总平面图 变更前

总平面图 变更后

变更内容:

10#楼立面图 变更后

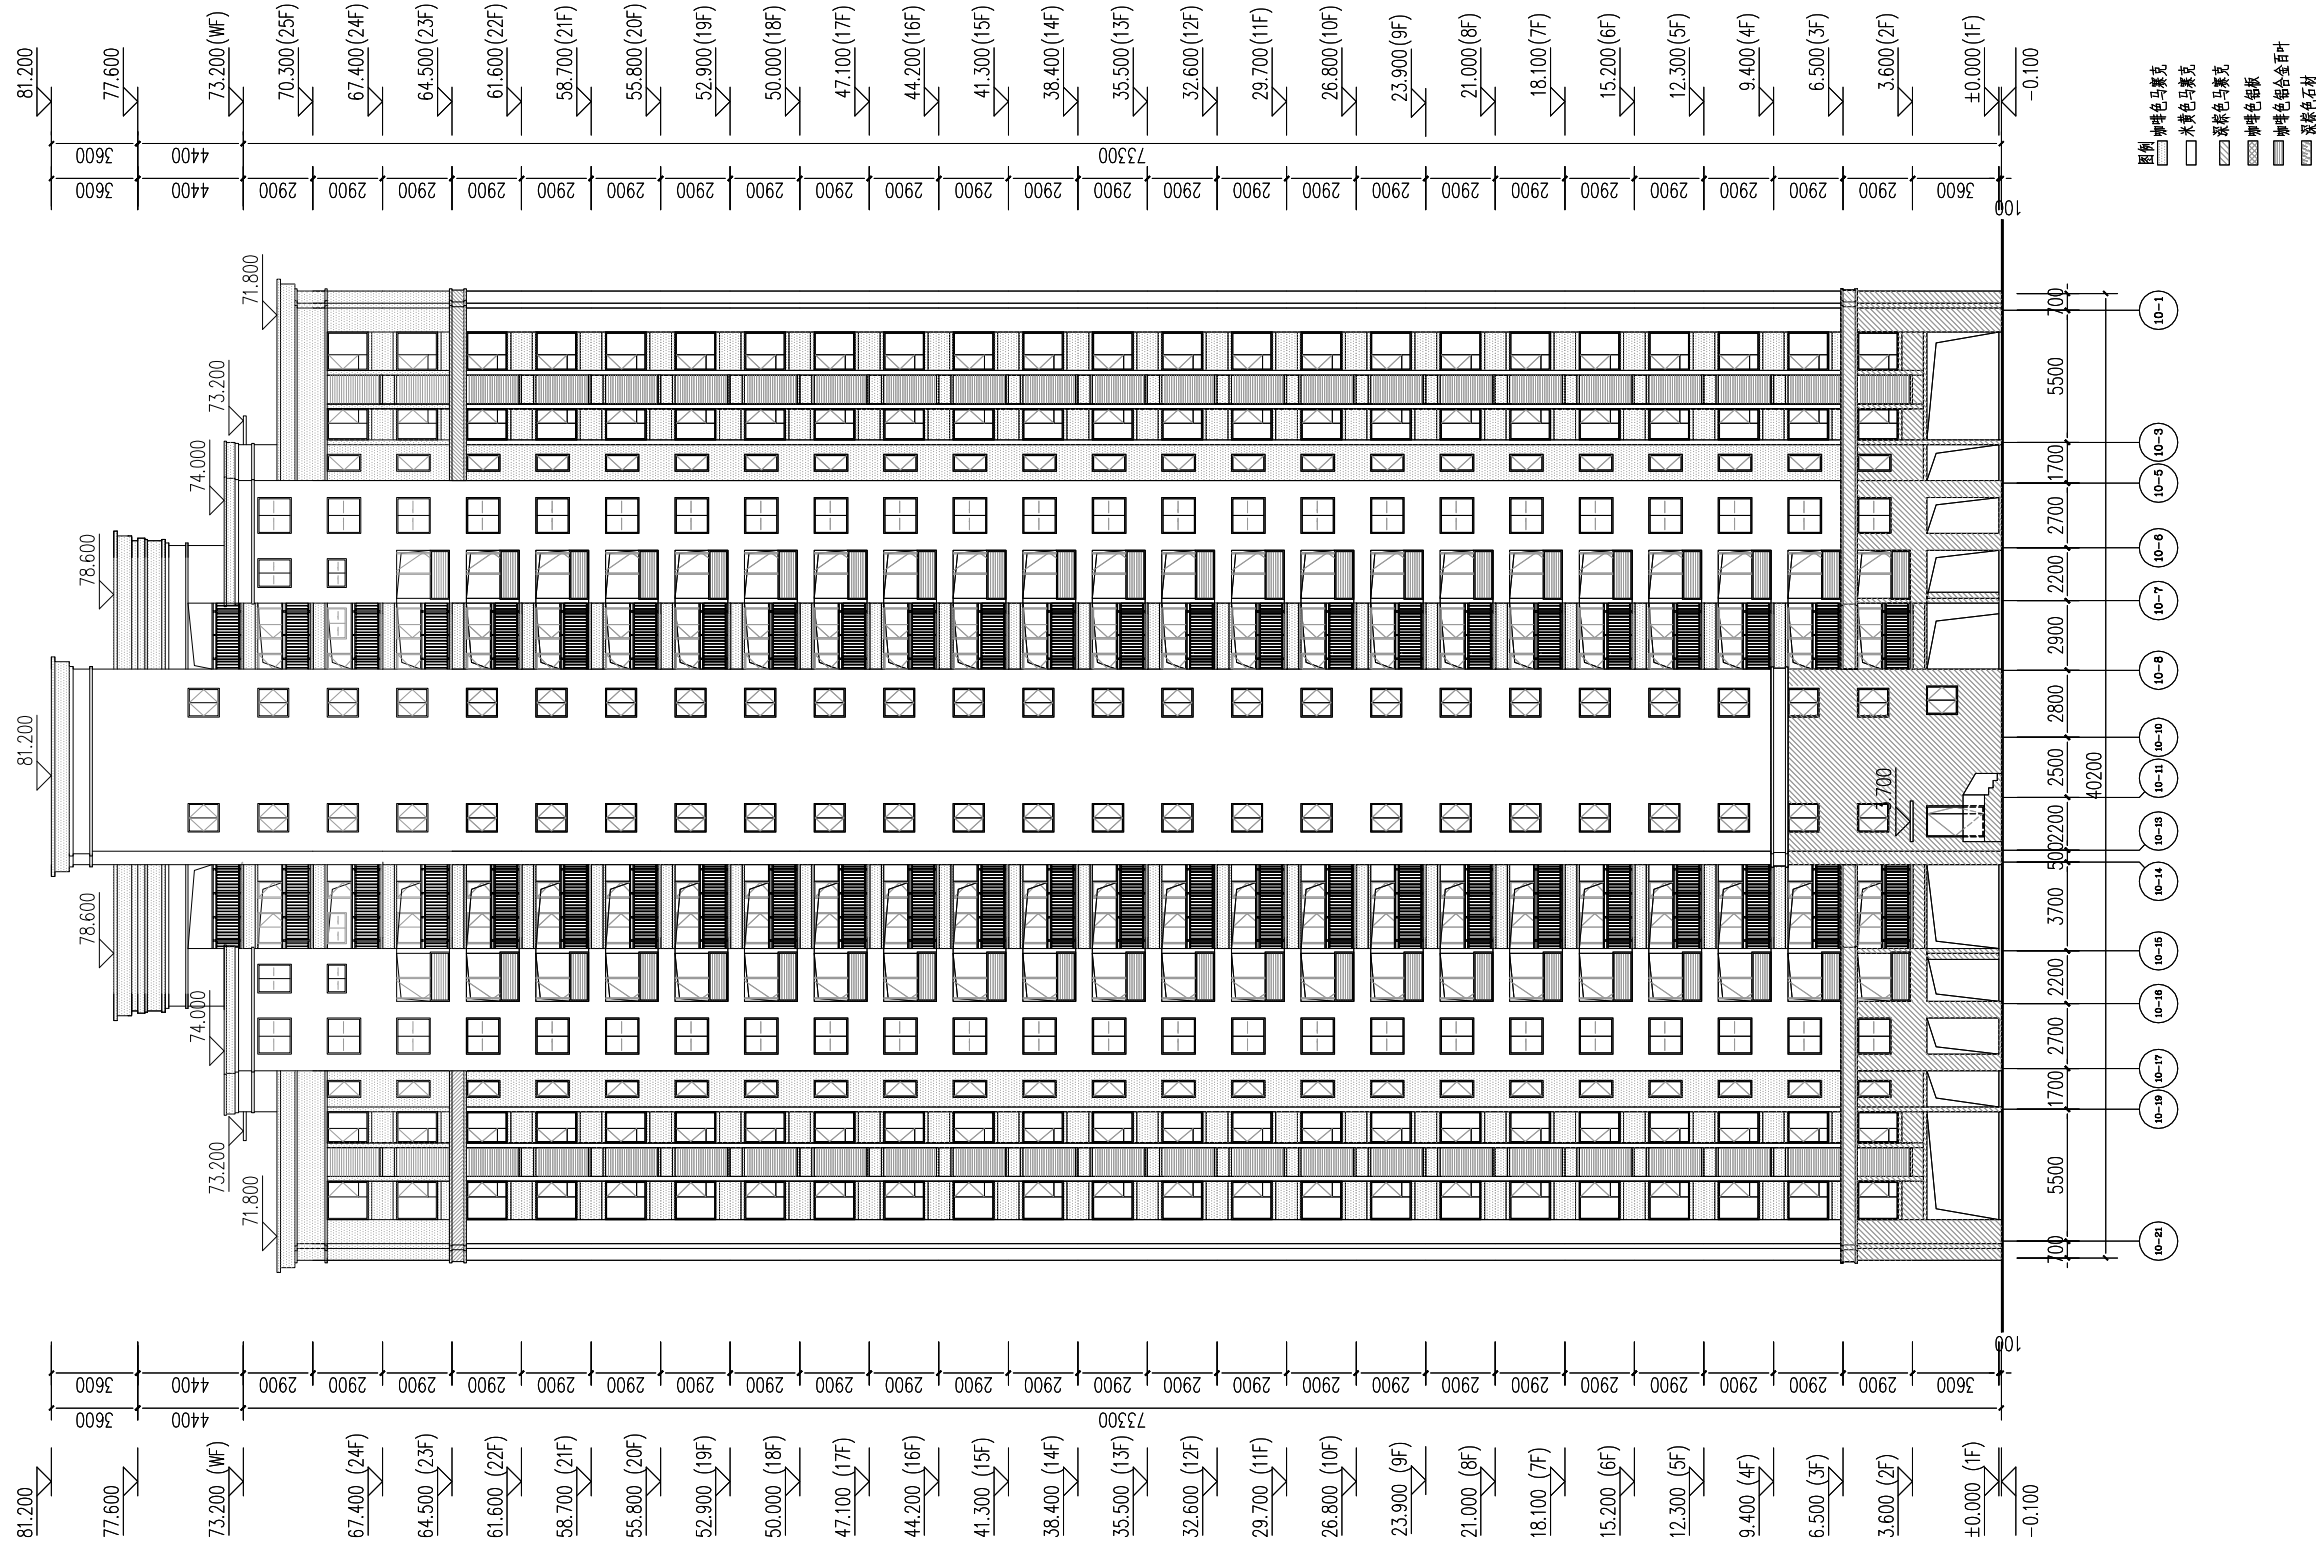
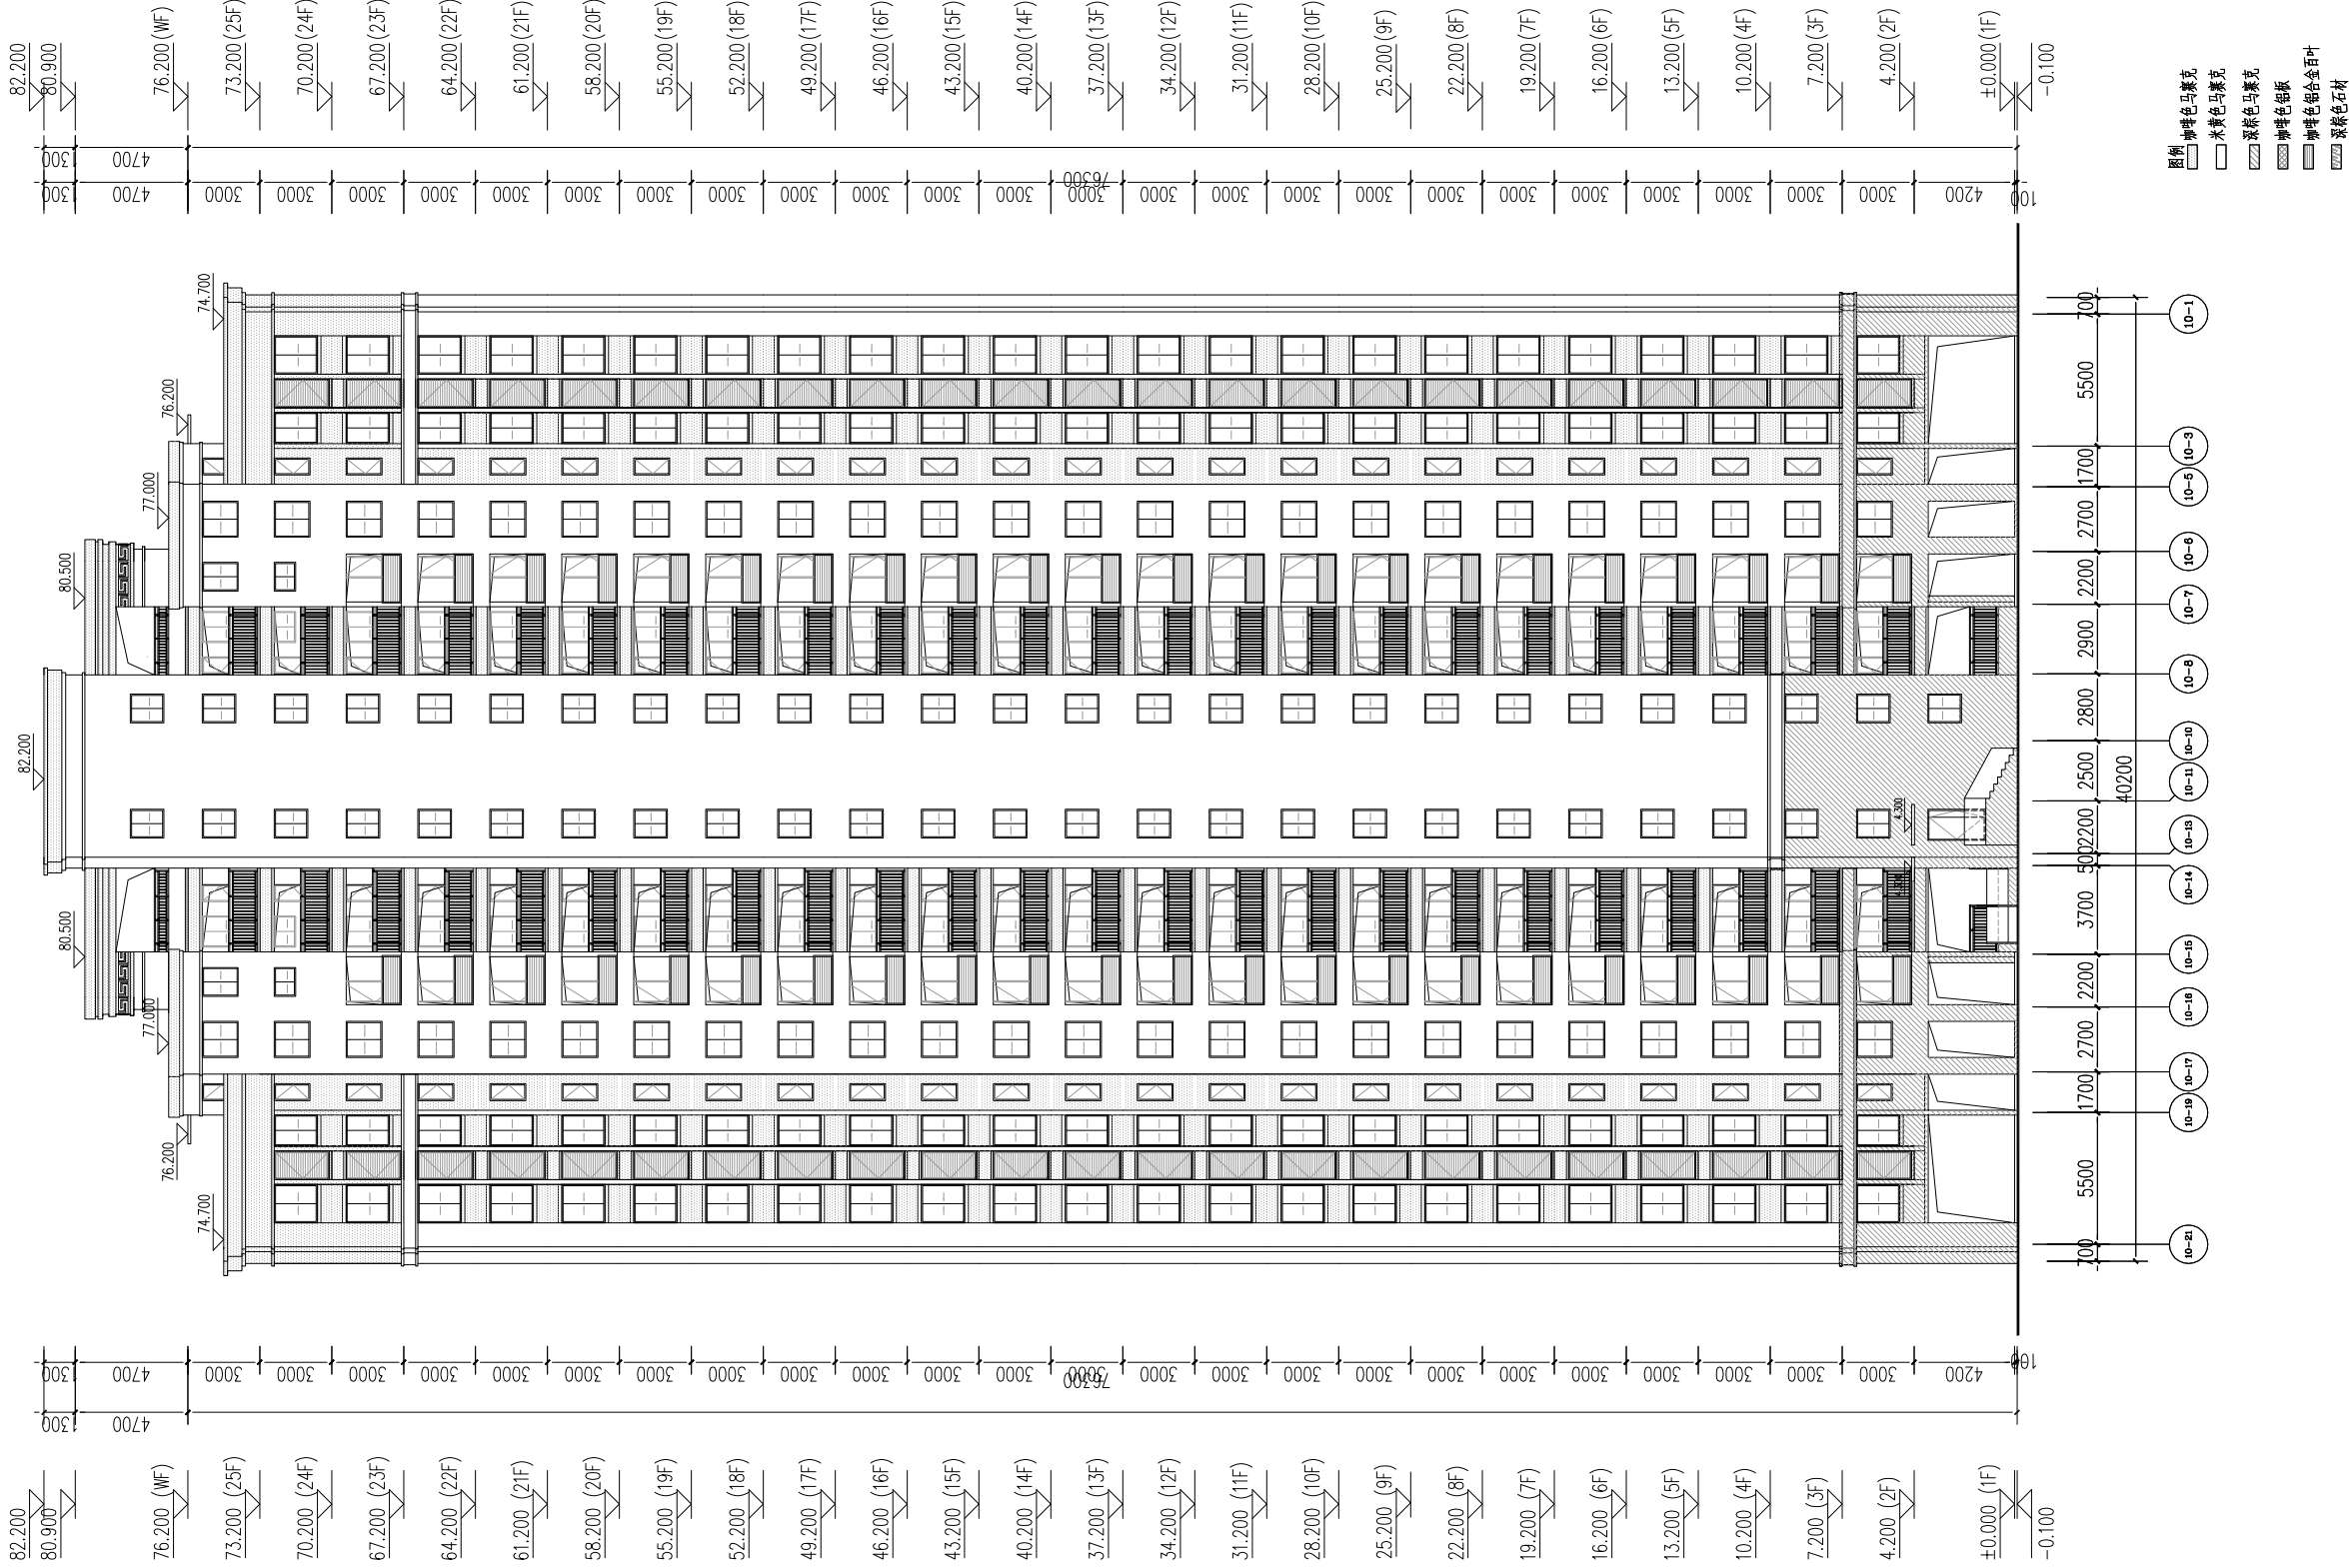
1:一层层高由3.6米改为4.2米，二层至二十五层层高由2.9m改为3.0m，立面尺寸相应修改。
